北陸電力株式会社志賀原子力発電所の
敷地内破碎帯の評価について

平成28年4月27日

原子力規制委員会
志賀原子力発電所敷地内破碎帯の
調査に関する有識者会合

図71 北陸電力によるS-2・S-6 No.3トレンチの写真

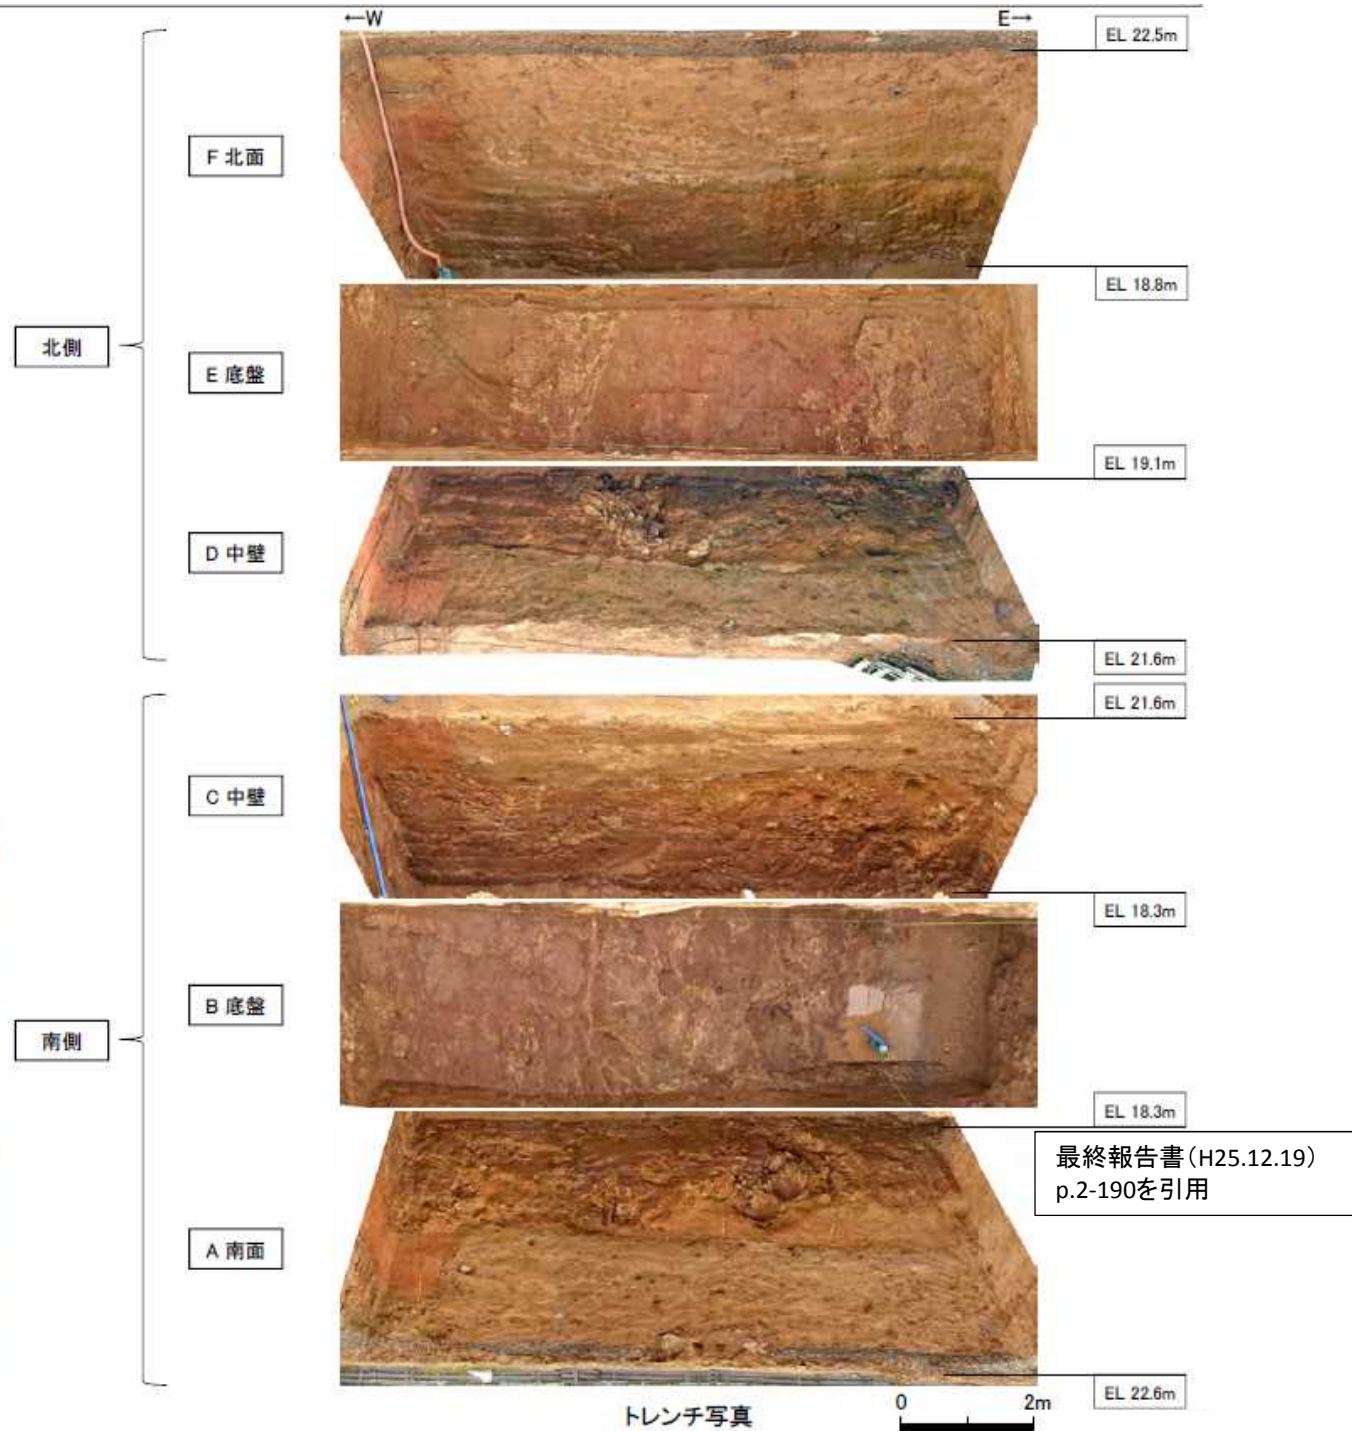
No.3 トレンチの大部分は、過去の造成により岩盤上面まで掘削され、岩盤の一部や堆積物がほとんど埋土に置き換えられている【図 7 1、図 7 2】。このため、No.3 トレンチでは、上載層により S-2・S-6 の後期更新世における活動性を評価するだけの、十分な情報を得ることはできなかった。

図76 北陸電力による旧S-6の深部への連続性確認(R-5孔)

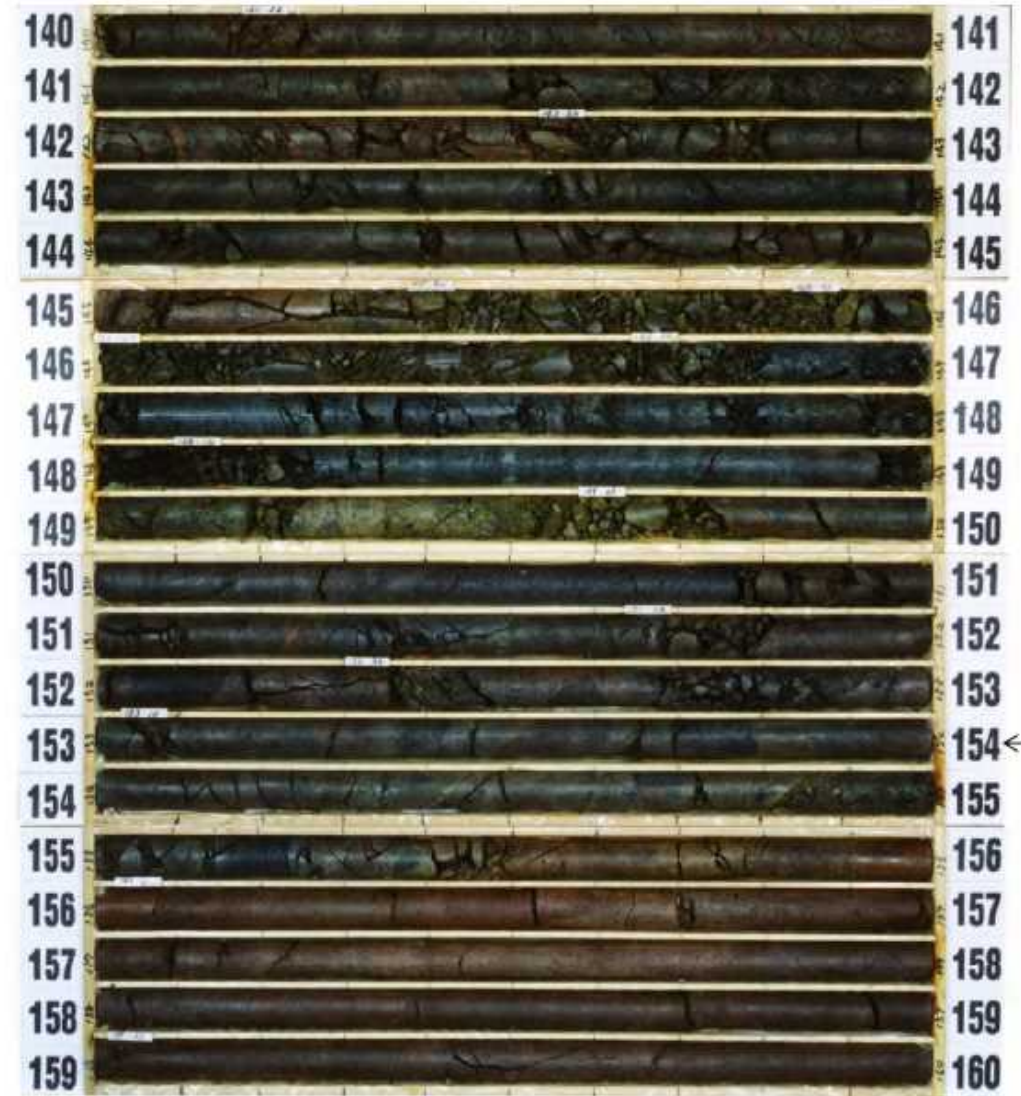
また、北陸電力は、I測線のデータから深度65m以深にはS-2が連続しないと解釈しているが、これはK-5孔で深度94.44mにおいてS-2を確認したとの結果【図77】とも矛盾している。さらに、当初I-6孔は深部へS-6が連続しない根拠とされていたが、後に北陸電力は同孔の深度67.00～67.40mに「凝灰質な細粒部等に沿って砂～粘土が付着する岩片」がある【図78、図79】ことをもってS-2（南部）とS-6が連続すると判断したこととも矛盾している。そして、R-5孔の想定深度付近（154m付近）には、鏡肌のある箇所（130.10～137.55m）や細かく砕け軟らかくなっている箇所（149.00～149.75m）があり、S-2・S-6の延長を疑わせる【図76】。

図77 北陸電力によるS-2・S-6の連続性の再整理

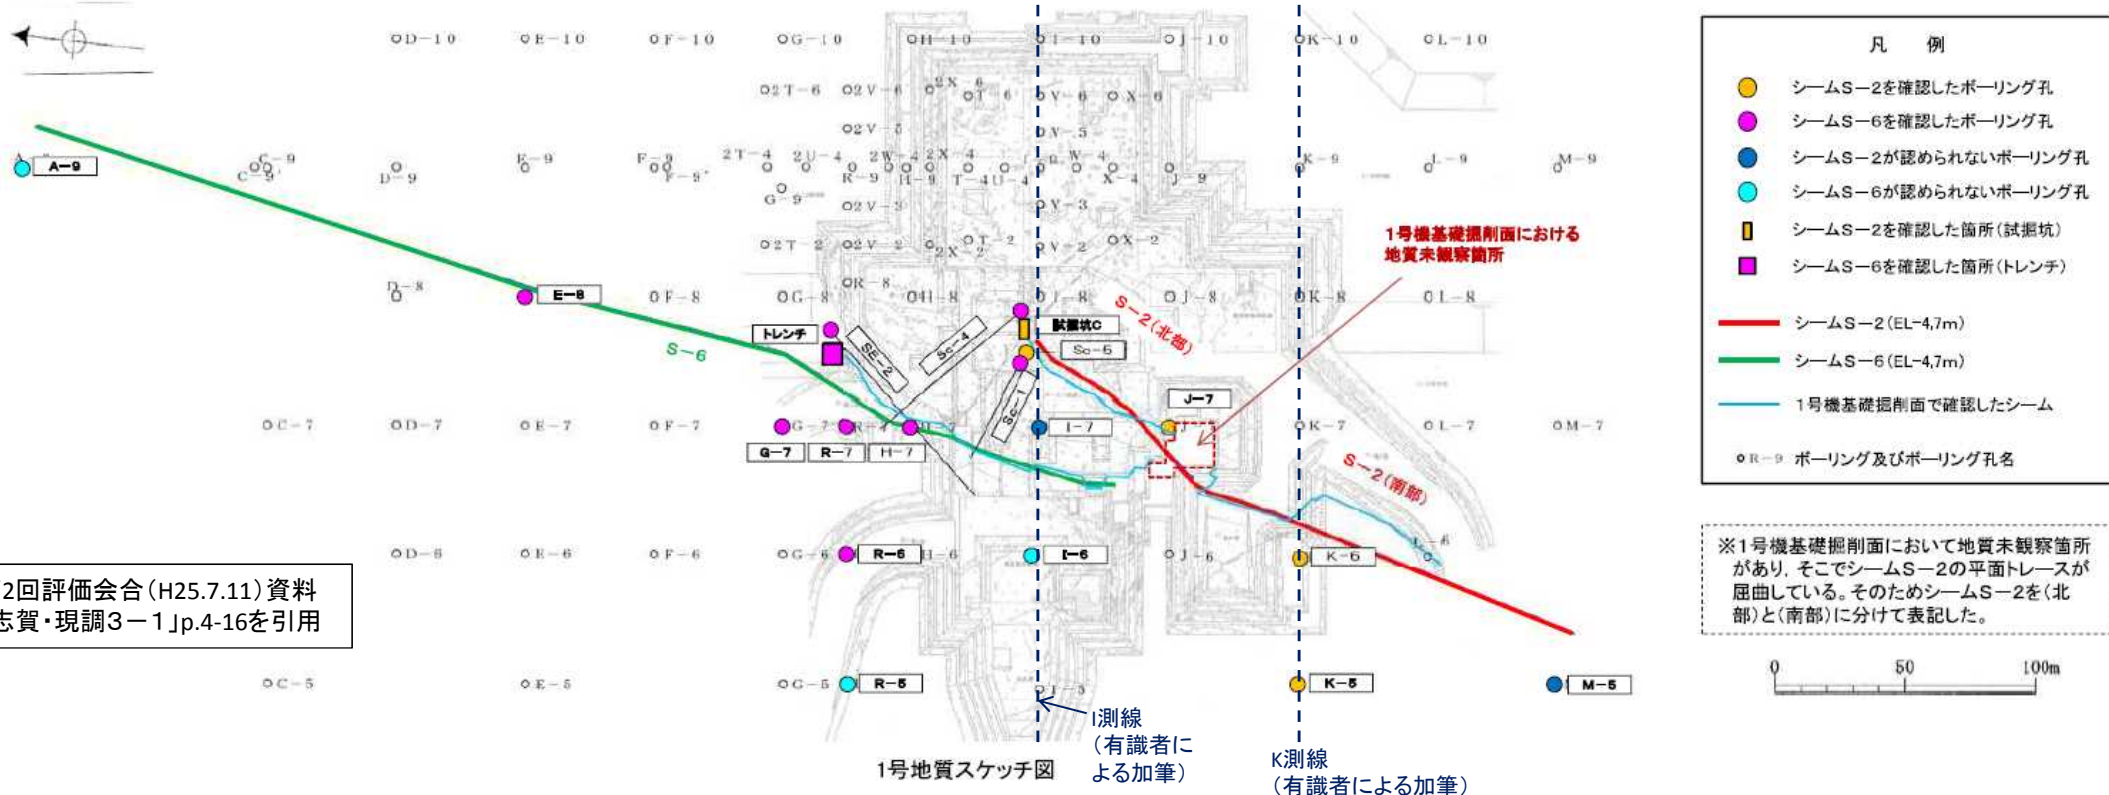
S-2・S-6の個々のトレースは、連続性が乏しい。例えばS-6の区間ではC-9.2孔ボーリングを北端とし、約360m南方でトレースが途切れる。S-2の区間についてもS-1と交差する付近から約230m南方までしか連続せず、トレースの南端付近のボーリングM-5孔には連続しない【図54】。トレースが連続しないという状況は、ある程度深い場所においても確認できる。北陸電力の資料によるとK-6孔の深度39.17m、K-5孔の深度94.44mにおいてS-2を確認している。一方、I-7孔の深度58m付近ではS-2は確認できていない【図77】。同じ深度58m付近であってもK測線ではS-1は深部に延び、I測線では深部には延びていない【図77】。このような状況から、S-2・S-6は発達途上の未成熟な断層^{*}であることが推定される。

図85 北陸電力による福浦断層の調査位置図

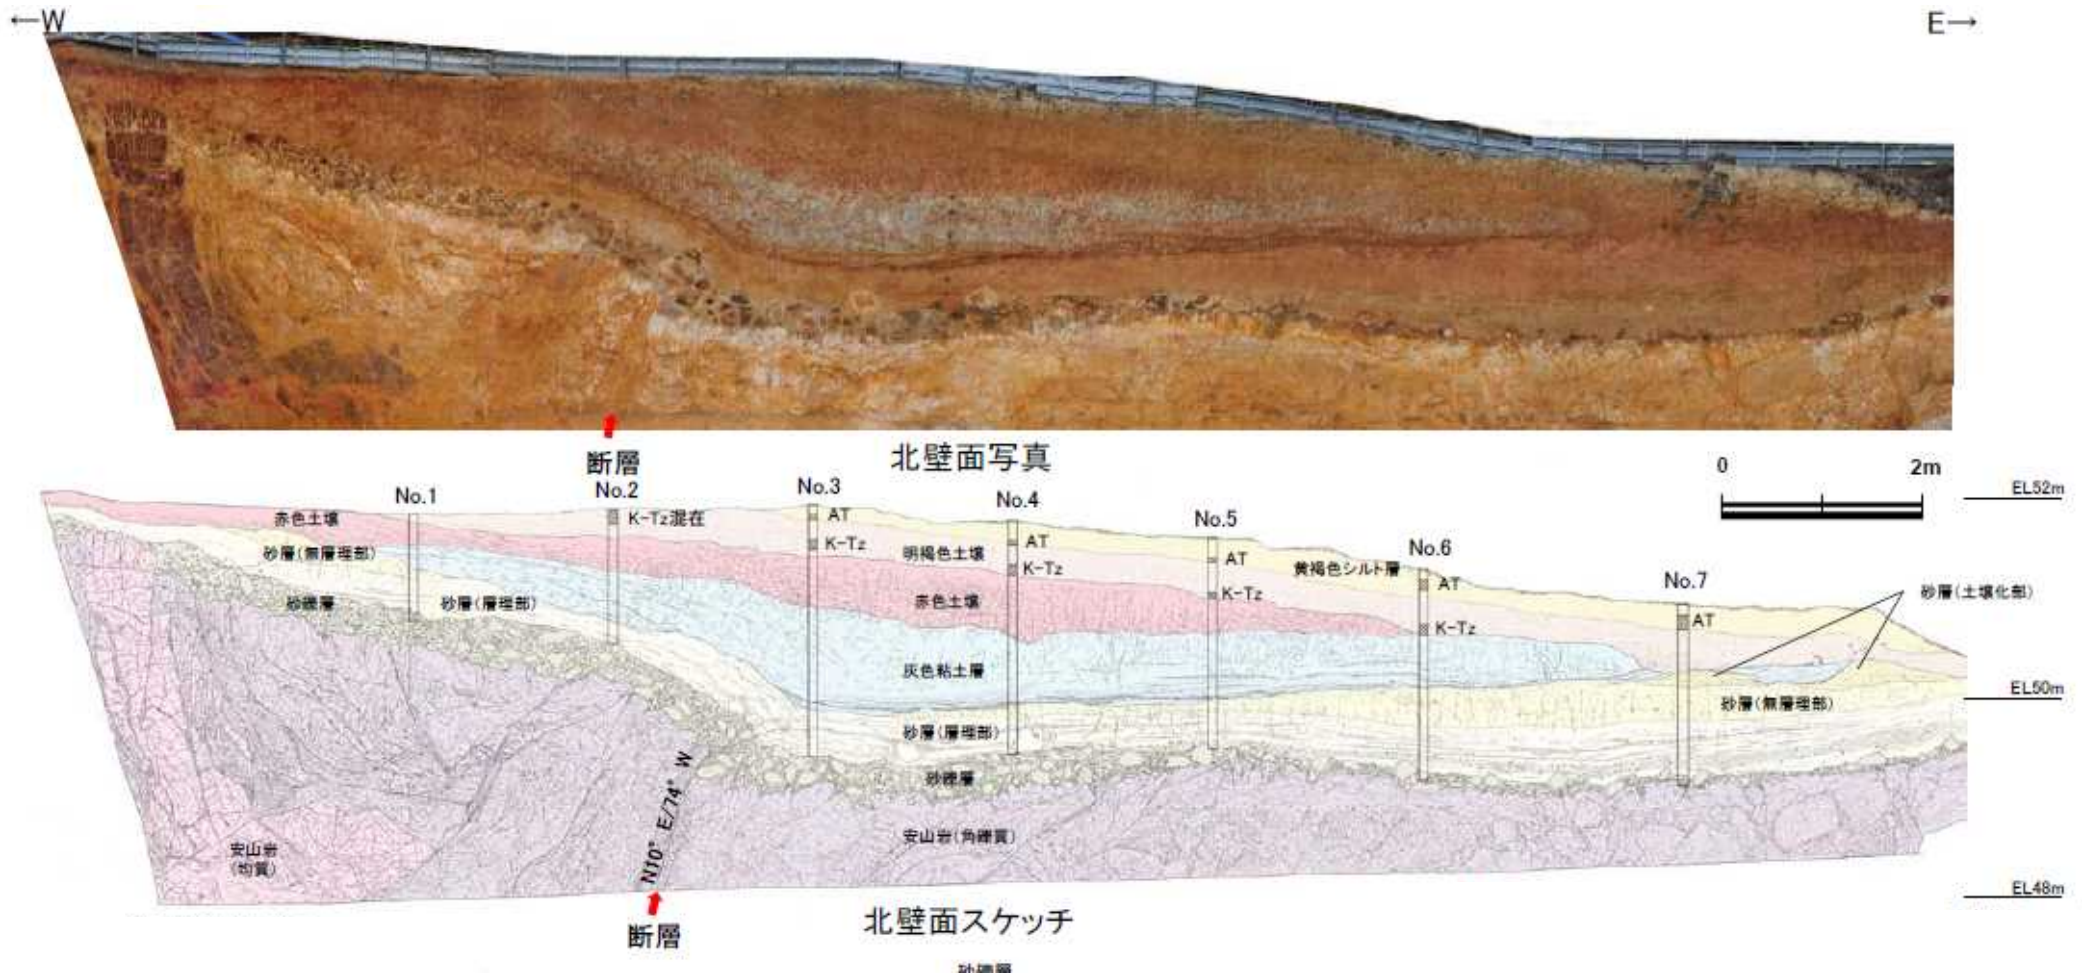
ただし、大坪川ダム右岸トレンチは、正確には福浦断層の地表トレースに対応するリニアメントには位置しておらず、リニアメントの約 100m 西側に並行する谷の南方延長部に位置している【図85】。したがって、当トレンチで確認された断層は福浦断層の一部であり、福浦断層の活動の一部を捉えているにすぎない。このため、トレンチで把握された一回の変位量や平均変位速度などは、福浦断層本体の評価としては過小評価である。
